TRANS/WP.29/GRE/2002/37
18 juillet 2002

PROPOSITION DE PROJET D'AMENDEMENTS AU RÈGLEMENT N° 113

(Projecteurs émettant un faisceau de croisement symétrique)

Communication de l'expert de l'Association internationale
des constructeurs de motocycles (IMMA)

Figure 11

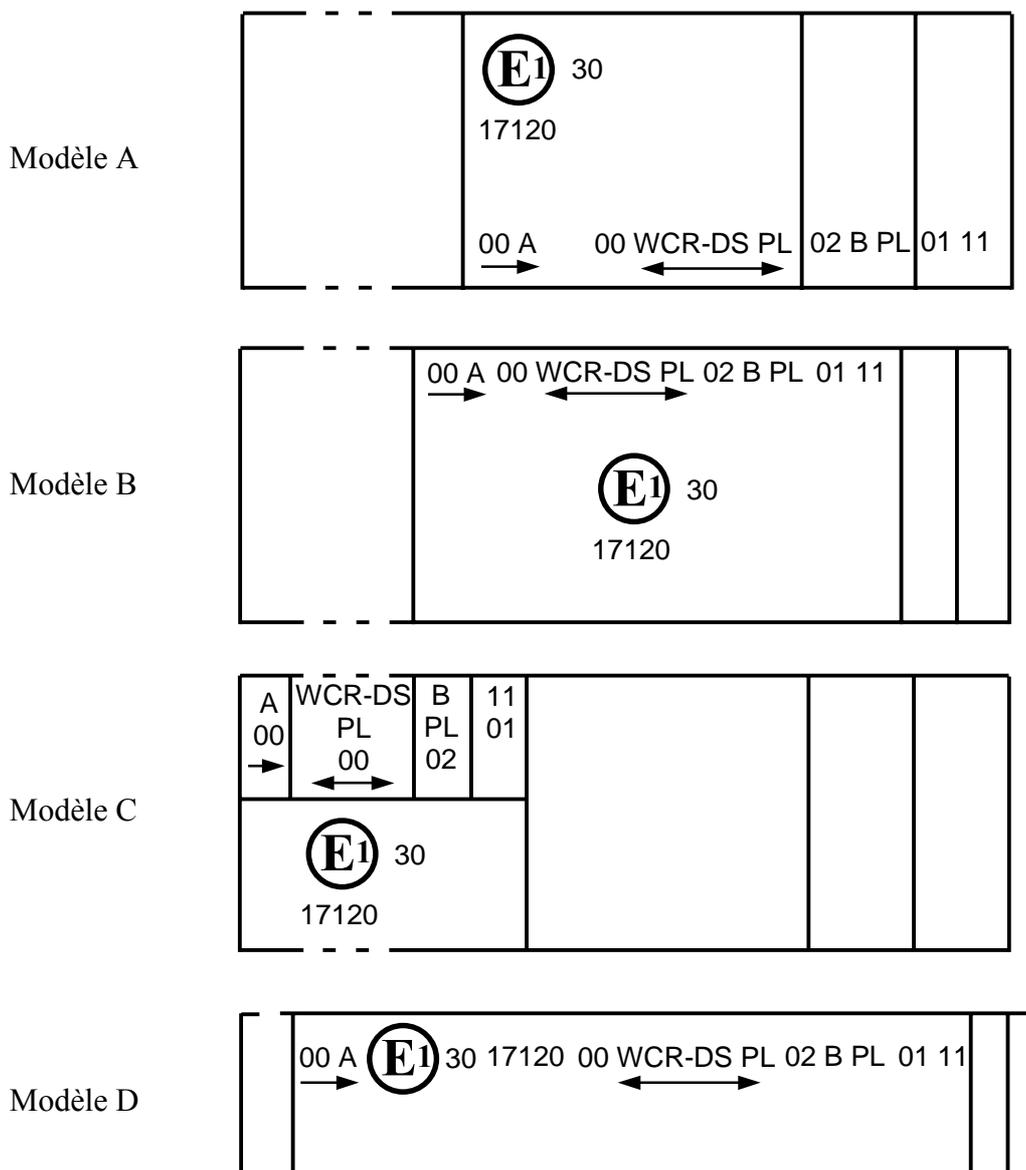
Marquage simplifié pour les feux groupés, combinés ou mutuellement incorporés

Note: Les quatre exemples ci-dessus correspondent à un dispositif d'éclairage portant une marque d'homologation relative à:

Un feu de position avant homologué conformément à la série 00 d'amendements au Règlement n° 50;

Un projecteur, de la classe D, avec un faisceau de croisement et un faisceau de route d'une intensité maximale comprise entre 86 250 et 101 250 candelas (indiqué par le chiffre 30), homologué conformément aux prescriptions du présent Règlement sous sa forme originale (00) et comportant une lentille en plastique;

Un feu-brouillard avant homologué conformément à la série 02 d'amendements au Règlement n° 19 et comportant une lentille en plastique;

Un feu indicateur de direction avant de catégorie 11, homologué conformément à la série 01 d'amendements au Règlement n° 50.

Figure 12

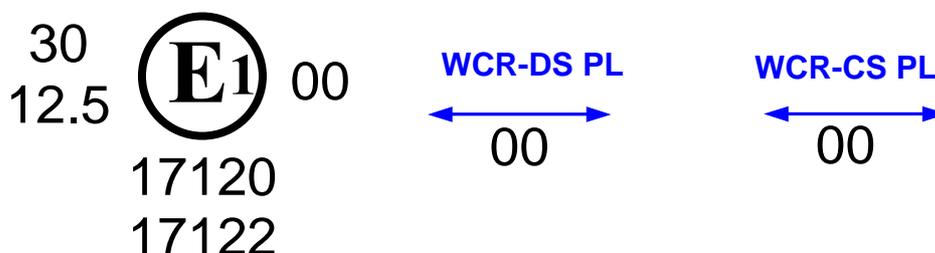
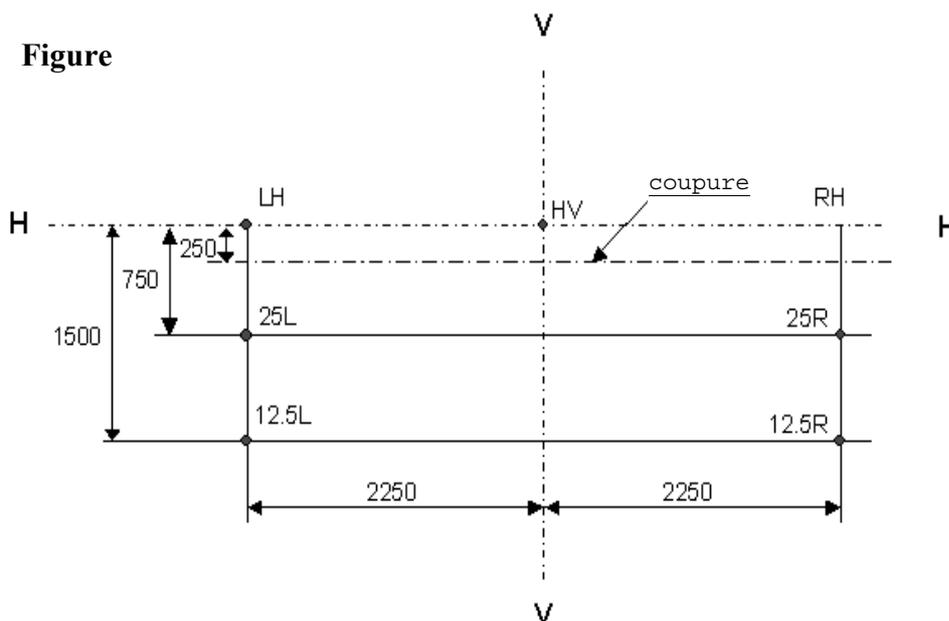
Feu mutuellement incorporé avec un projecteur

L'exemple ci-dessus correspond au marquage d'une lentille en plastique utilisée pour différents types de projecteur, à savoir:

Soit: Un projecteur, de la classe D, avec un faisceau de croisement et un faisceau de route d'une intensité maximale comprise entre 86 250 et 101 250 candelas (indiqué par le chiffre 30), homologué en Allemagne (E1) selon les prescriptions du présent Règlement sous sa forme originale (00), mutuellement incorporé avec un feu de position avant homologué conformément à la série 00 d'amendements au Règlement n° 50;

Soit: Un projecteur, de la classe C, avec un faisceau de croisement et un faisceau de route d'une intensité maximale comprise entre 33 750 et 45 000 cd (indiqué par le chiffre 12,5), homologué en Allemagne (E1) selon les prescriptions du présent Règlement sous sa forme originale (00), mutuellement incorporé avec le même feu de position avant que ci-dessus;»

Figure C

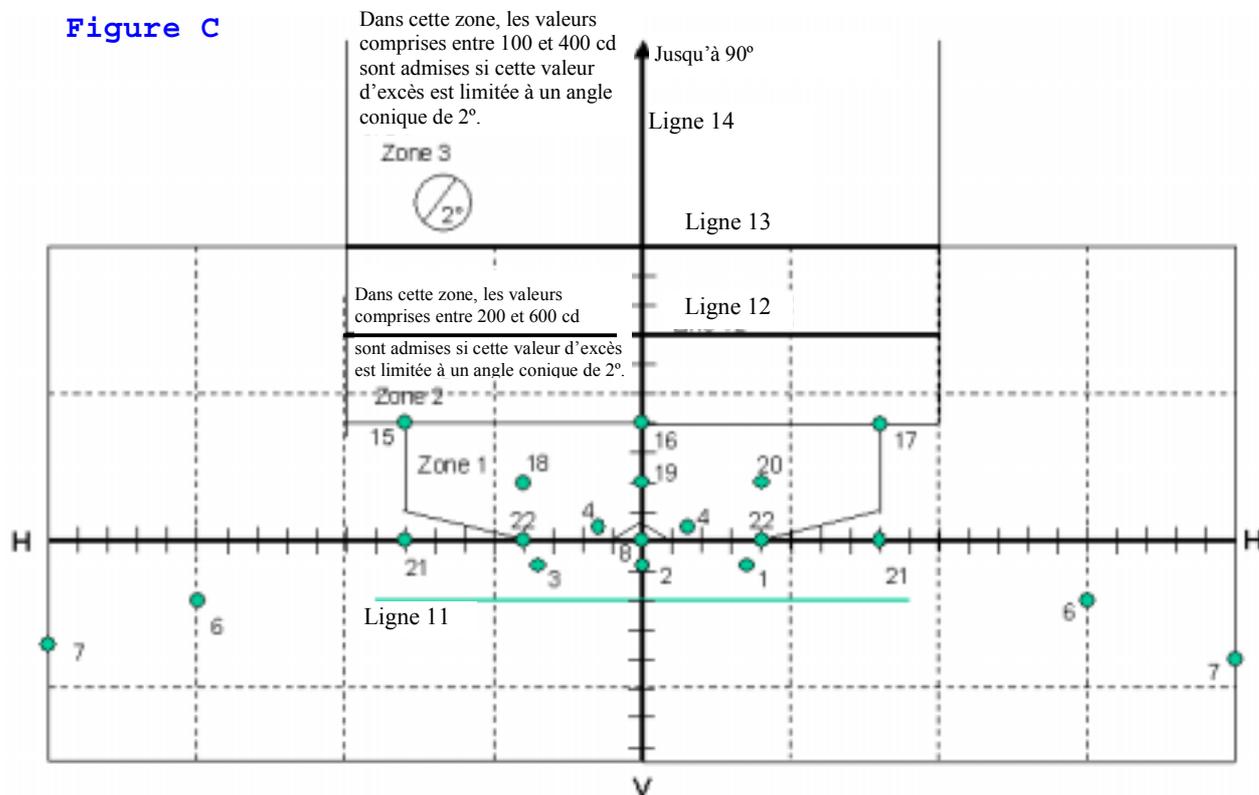
ÉCRAN DE MESURE pour les projecteurs des classes C et D (cotes en mm, écran placé à 25 m de distance)

Figure D
Faisceau-route primaire

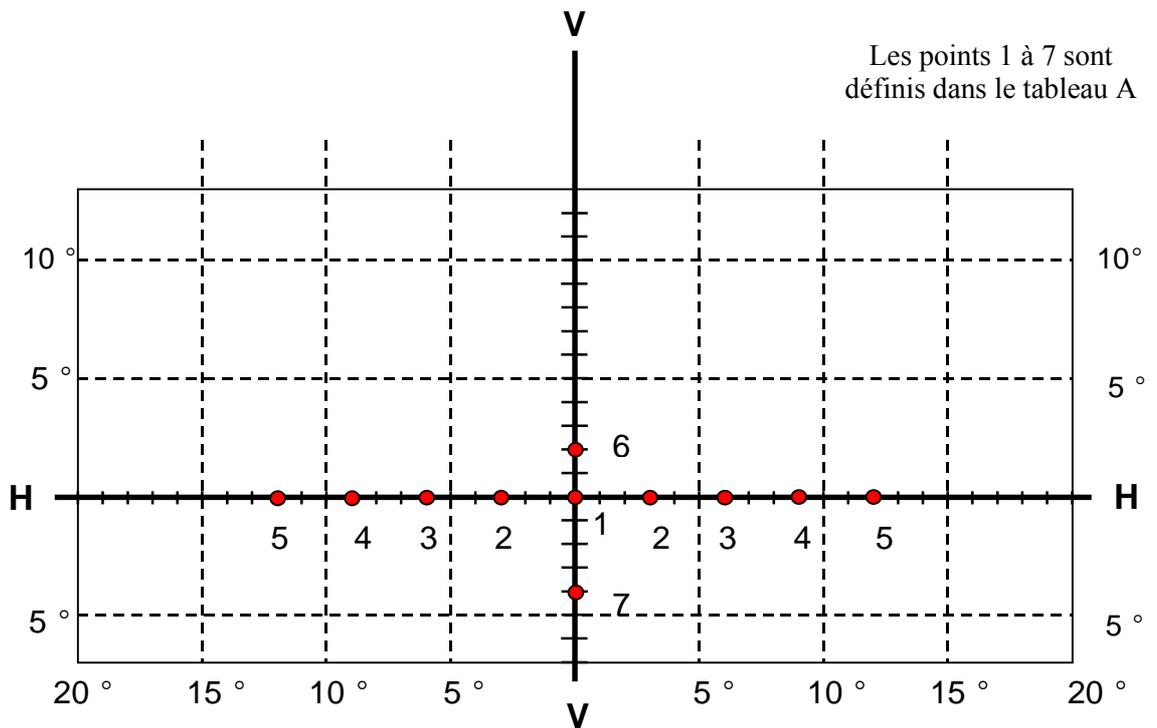
Tableau A – Projecteur émettant un faisceau-route primaire

Se reporter à la figure D pour la position exacte des points d'essai

Figure E
Faisceau route-secondaire

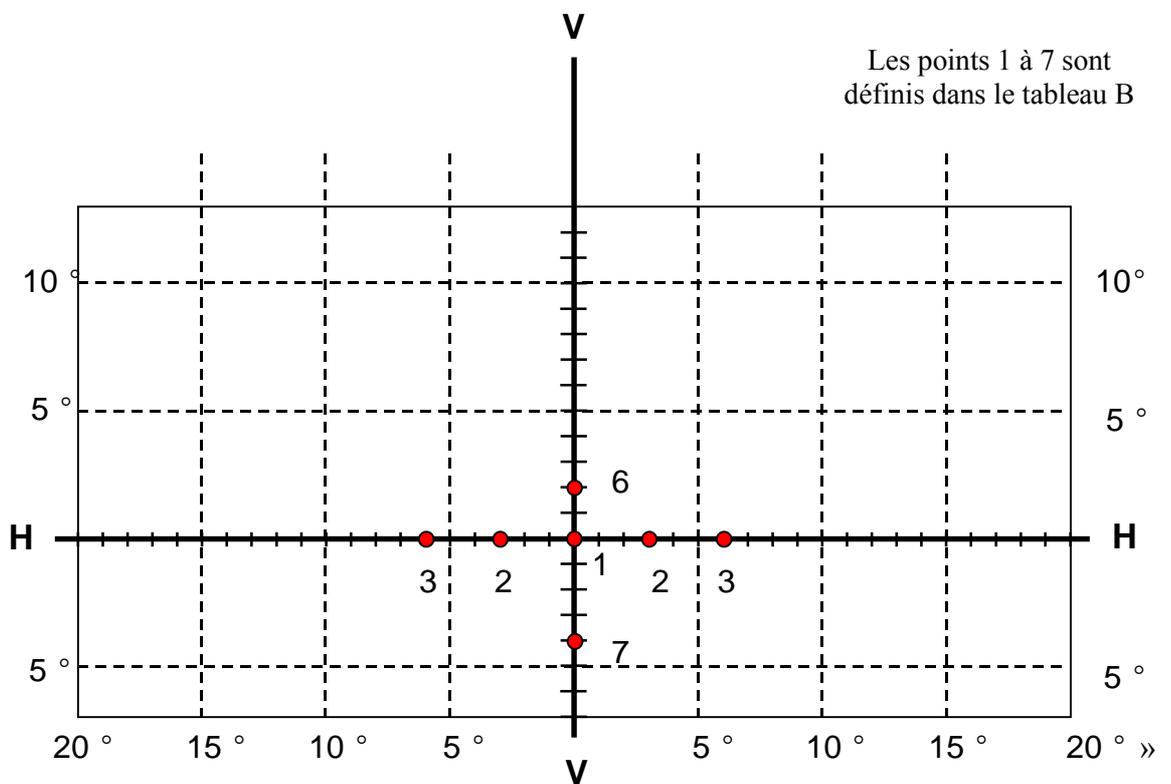
**Tableau B – Projecteur émettant un faisceau-route secondaire fonctionnant
avec un projecteur émettant un faisceau-croisement harmonisé ou
un projecteur émettant un faisceau-route primaire**

A. Se reporter à la figure E pour la position exacte des points d'essai
